美特鋁質有限公司
MIDI ALUMINIUM FABRICATOR LTD.

工程指示 / 要求簡箋 ENGINEER INSTRUCTIONS(E.I.)

工程指示編號:	EI- 4851D	**修改版本:**	D
	HK- 2278		
工程編號:	J 853	**工程名稱:**	大窩坪（延坪道）
收件人:	生統	**發件人:**	Edwin Ho
工程項目:	T1 幕牆單元件生產 (大貨)(修訂D: 修改鋁板加石材單元+512.5下格G4玻璃帶背板)	**日期:**	15/12/2022

內容: 訂D:修改鋁板加石材單元+512.5下格G4玻璃帶背板)

名稱	生邊企	制圖	陳俊賢	2022.2.13	修改	A	B
材料	X85976	復核	謝永林	2022.4.3	日期	2022.7.14	2022.10.27
顏色	JMQ213457(三塗)	批準	胡哥		圖號	X85976-01XL

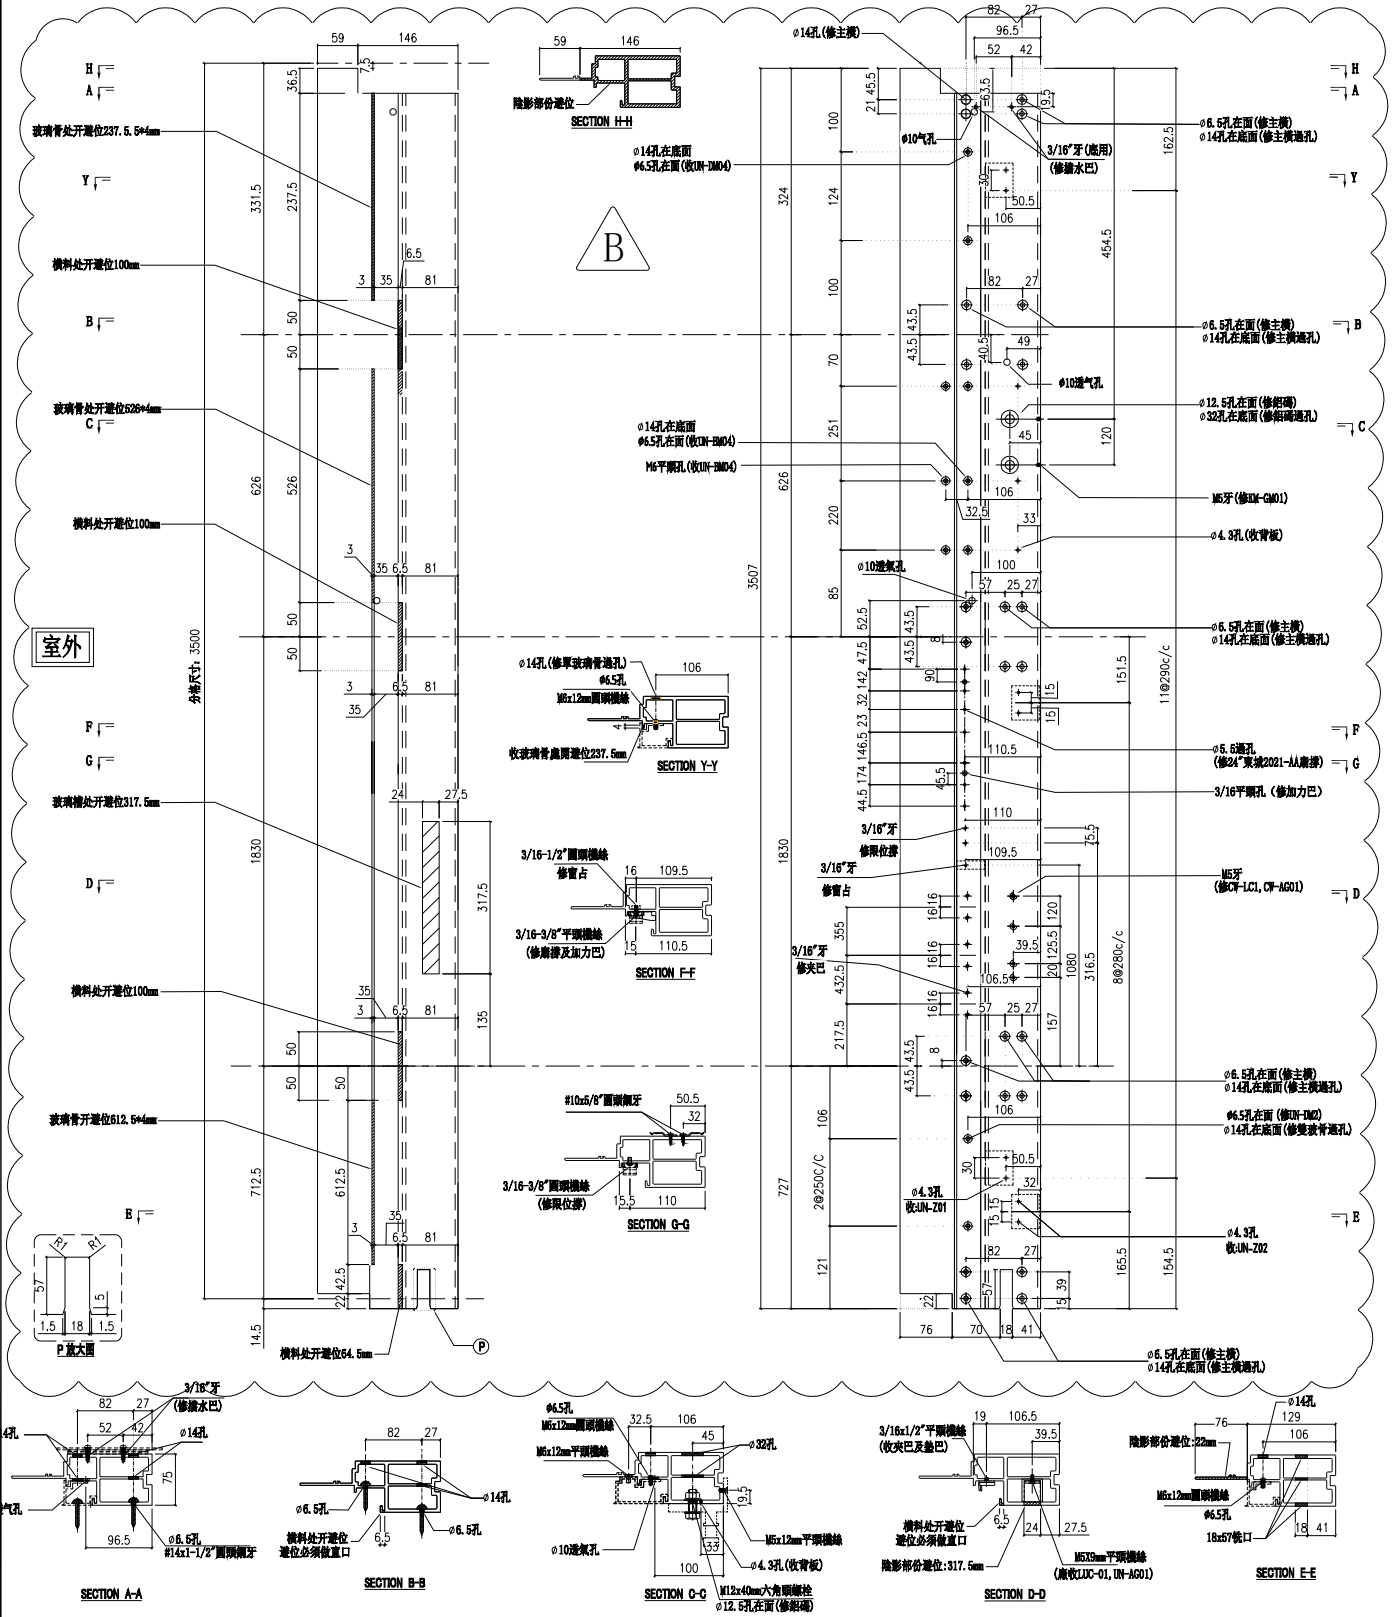
A版修改透氣孔位置
依据4878修改Z字码孔

依據EI:5161第九版施工圖改圖
新增數量，及雲線處修改部分孔位

名稱	生邊企	制圖	陳俊賢	2022.2.13	修改	A	B
材料	X85976	復核	謝永林	2022.4.3	日期	2022.7.14	2022.10.27
顏色	JMQ213457(三塗)	批準	胡哥		圖號	X85976-01XR

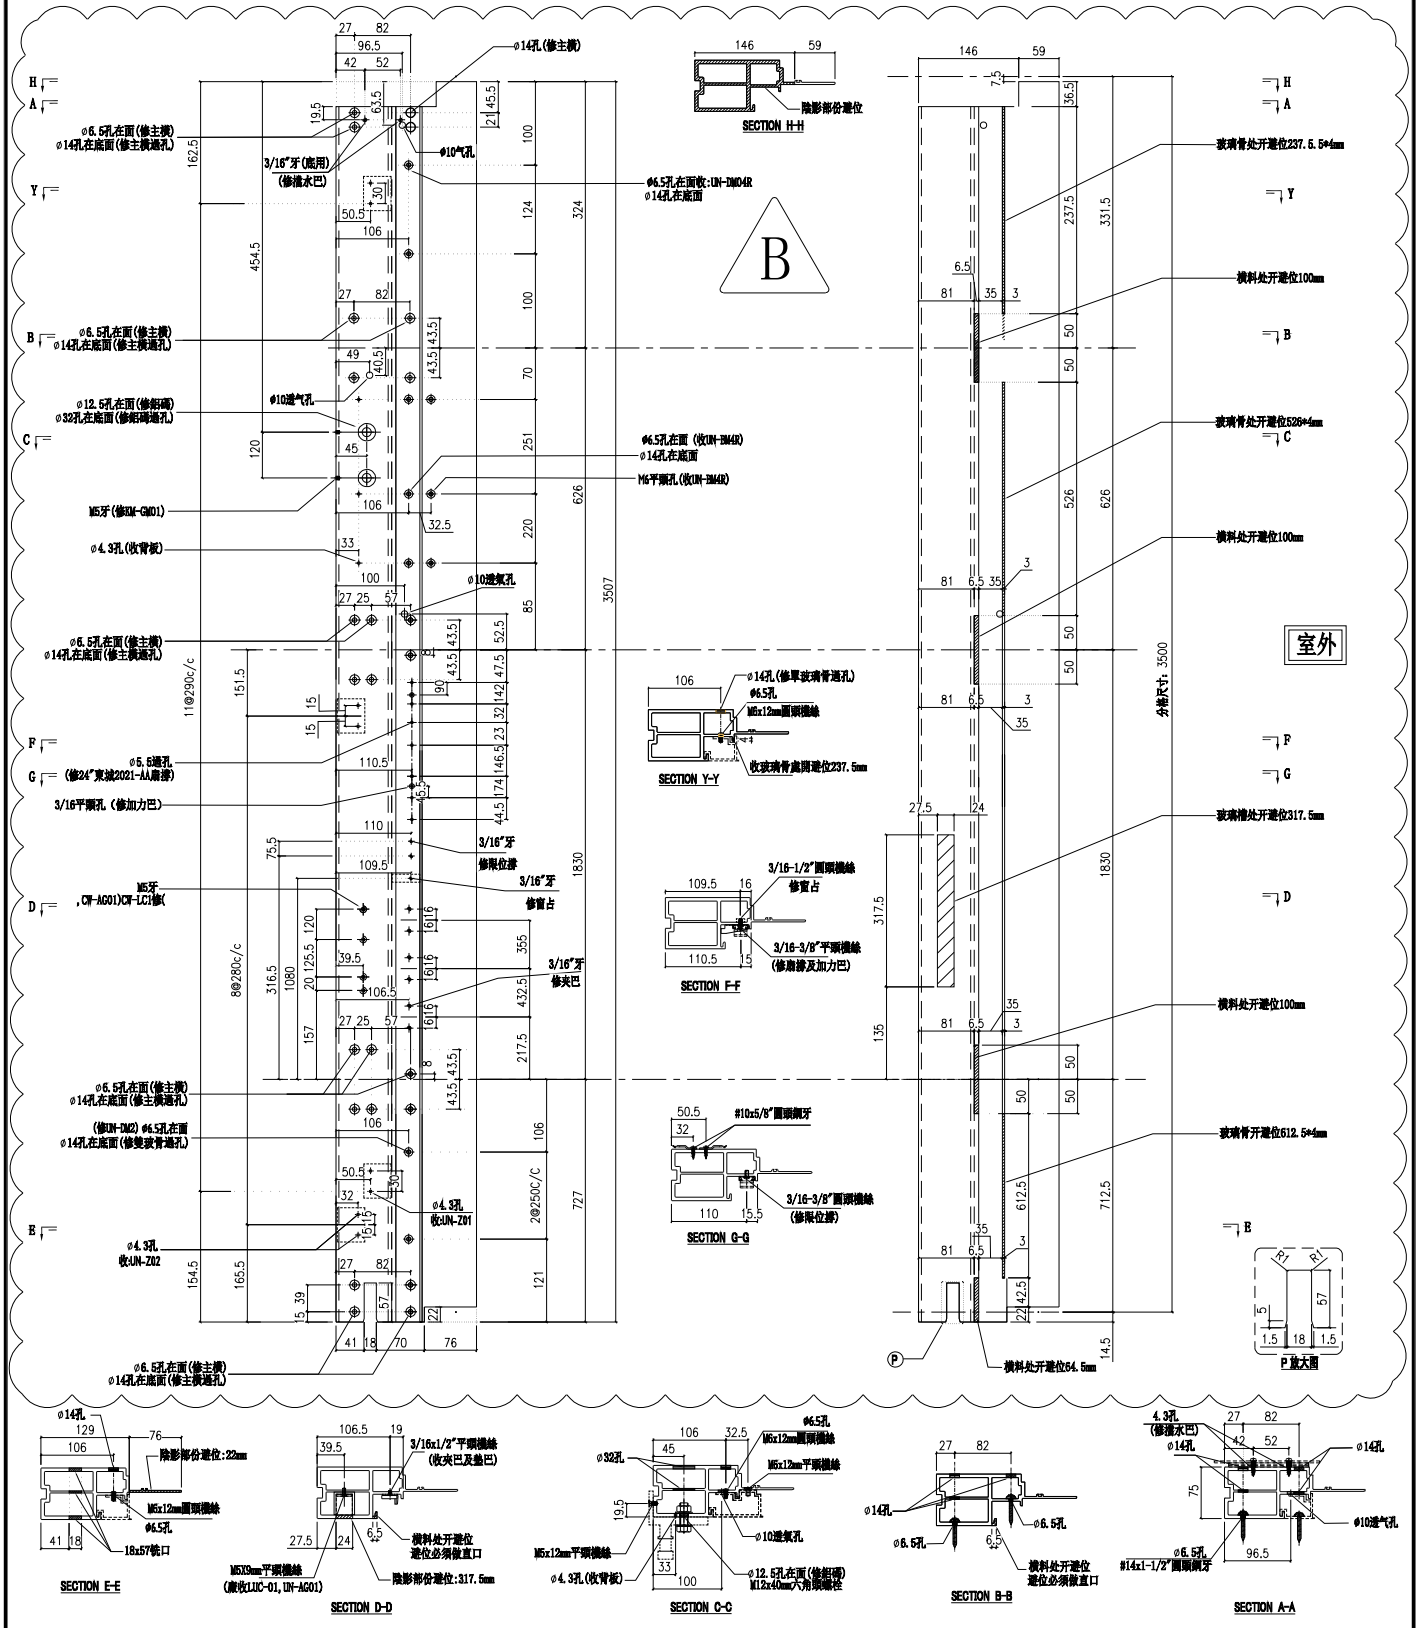
A版修改透氣孔位置
依据4878修改Z字码孔 B

依據EI:5161第九版施工圖改圖
新增數量，及雲線處修改部分孔位 B

名稱	生邊企	制圖	陳俊賢	2022.2.13	修改	A	B
材料	X85976	復核	謝永林	2022.4.3	日期	2022.7.14	2022.10.27
顏色	JMQ213457(三塗)	批準	胡哥		圖號	X85976-05XR

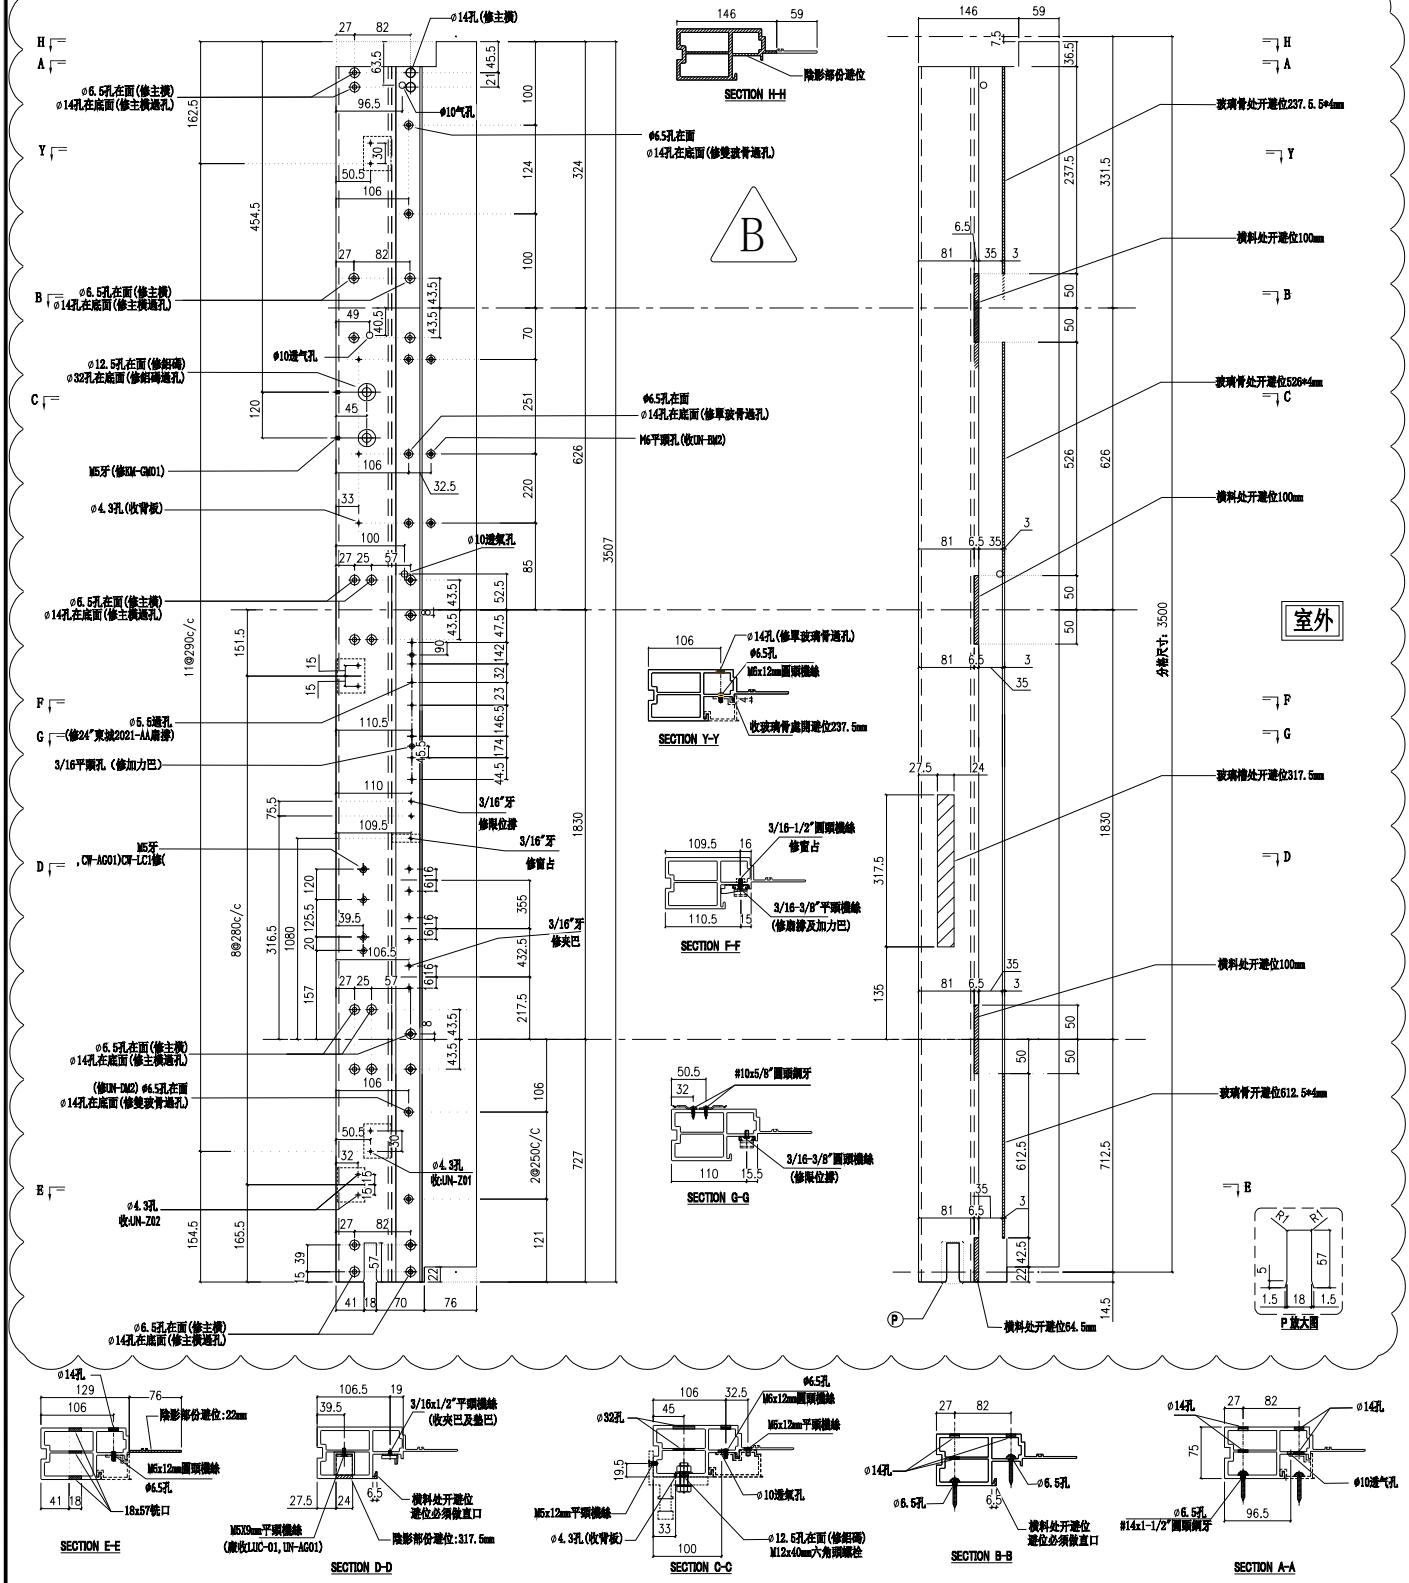
A版修改透氣孔位置
依据4878修改Z字码孔

依據EI:5161第九版施工圖改圖
雲線處修改部分孔位 B

名稱	生公企	制圖	陳俊賢	2022.6.1	修改	A		
材料	X85973	復核	謝永林	2022.06.28	日期	22.11.22		
顏色	JMQ213457(三塗)	批準	胡哥		圖號	X85973-03L

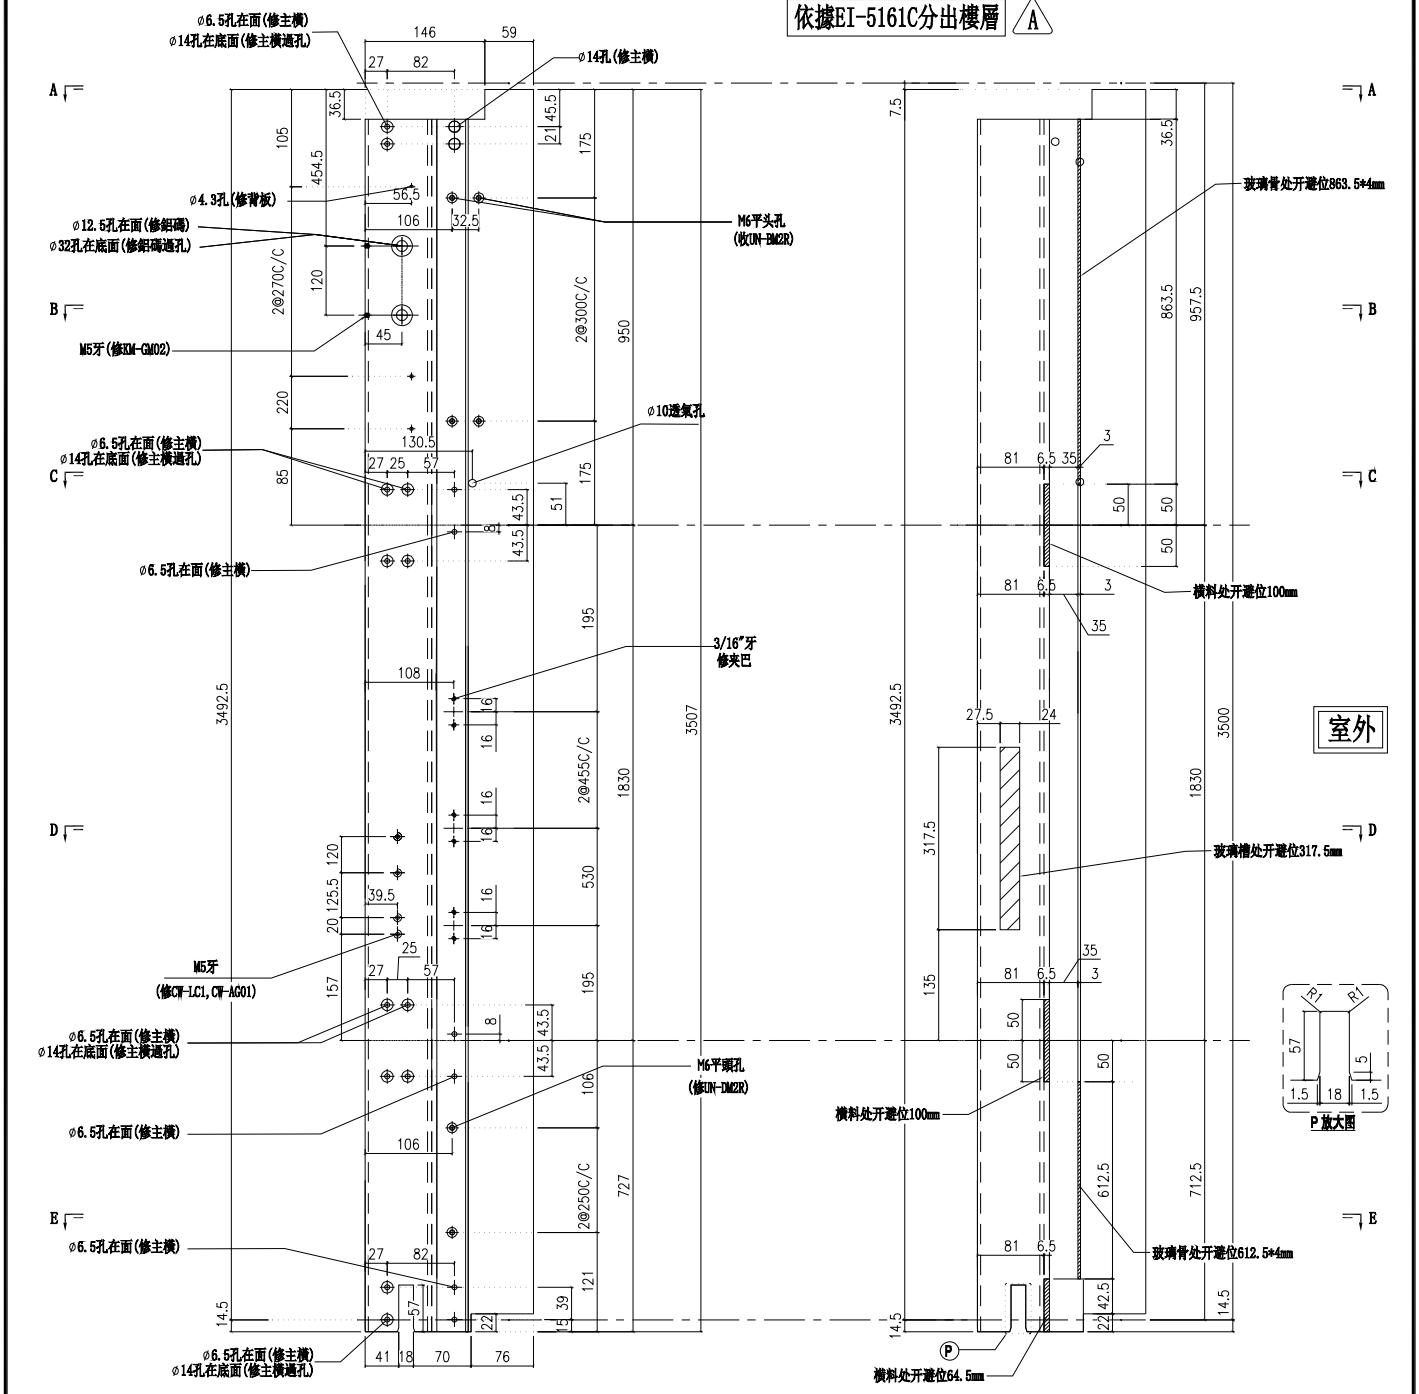
依據EI-5161C分出樓層 A

名稱	生公企	制圖	陳俊賢	2022.2.13	修改	A	B
材料	X85973	復核	謝永林	2022.4.3	日期	2022.7.14	2022.10.27
顏色	JMQ213457(三塗)	批準	胡哥		圖號	X85973-01X

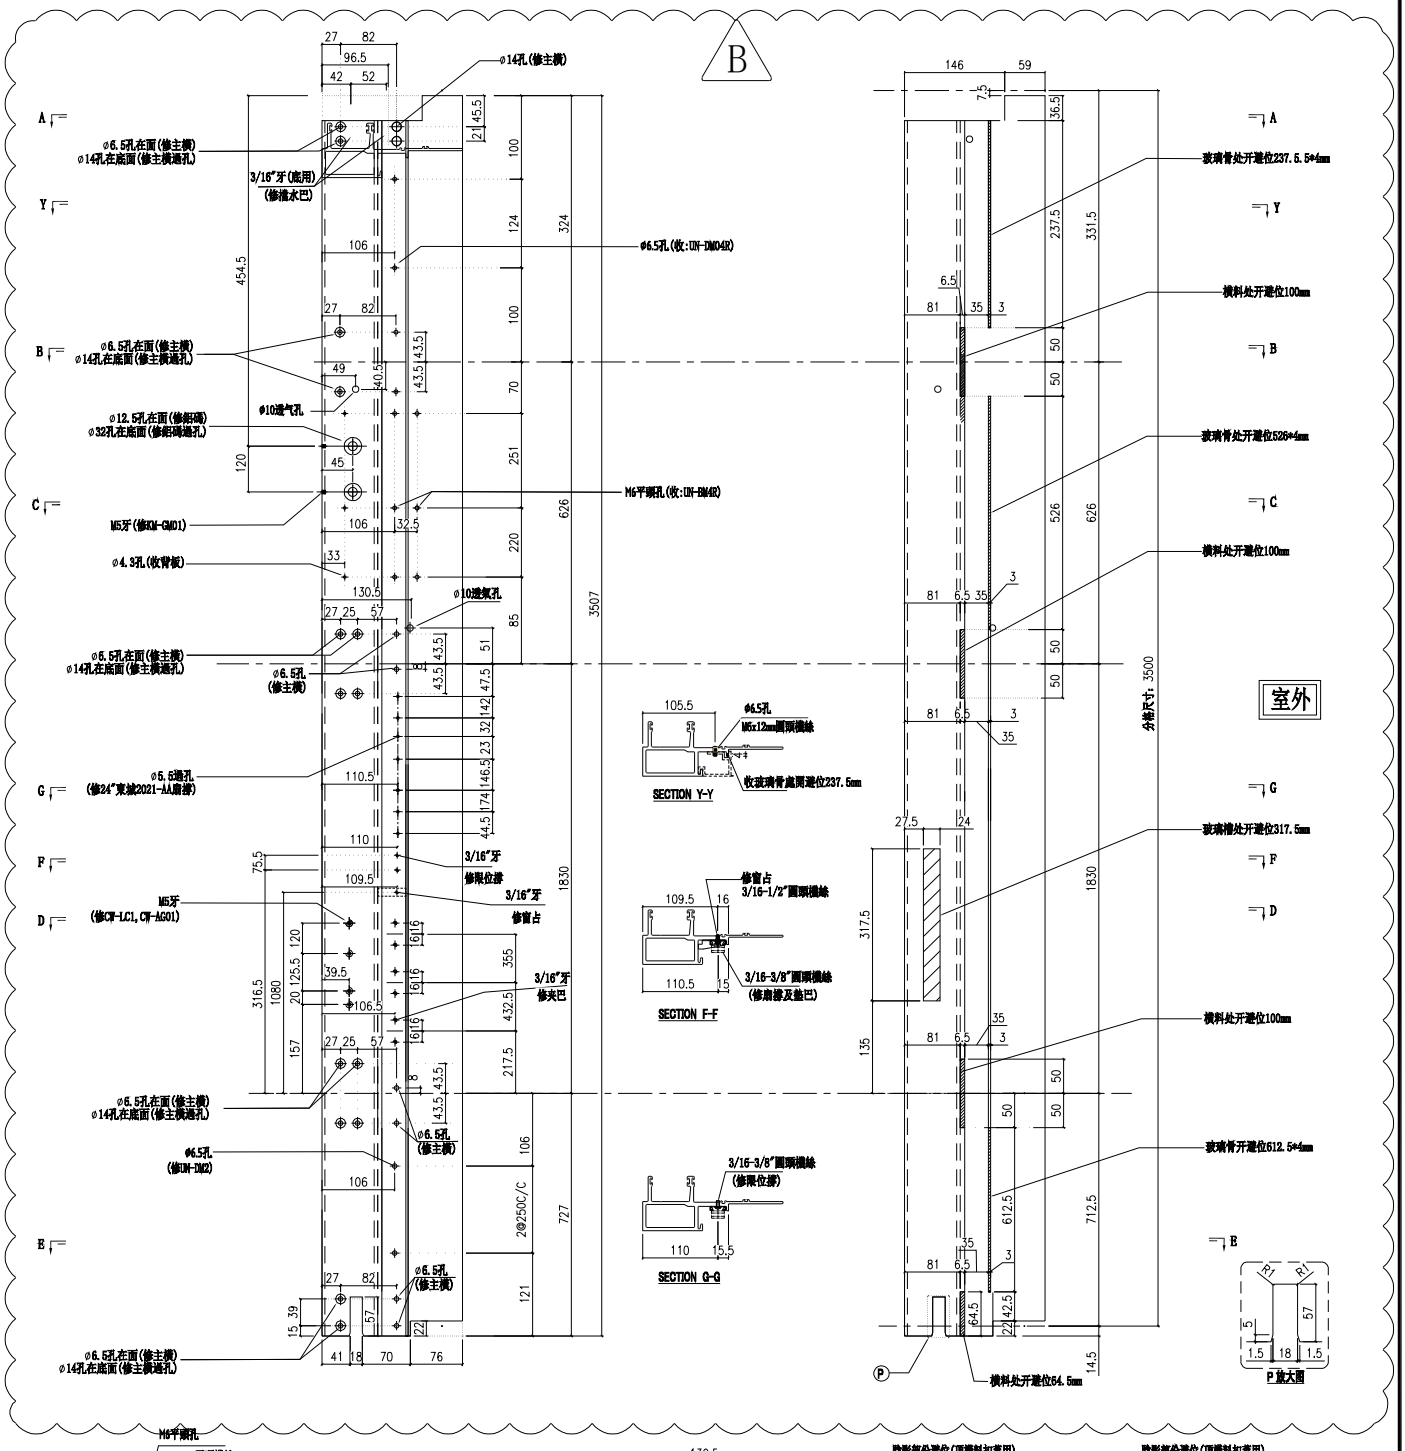
A版修改透氣孔位置
依据4878修改Z字码孔

依據EI:5161第九版施工圖改圖
雲線處修改部分孔位 B
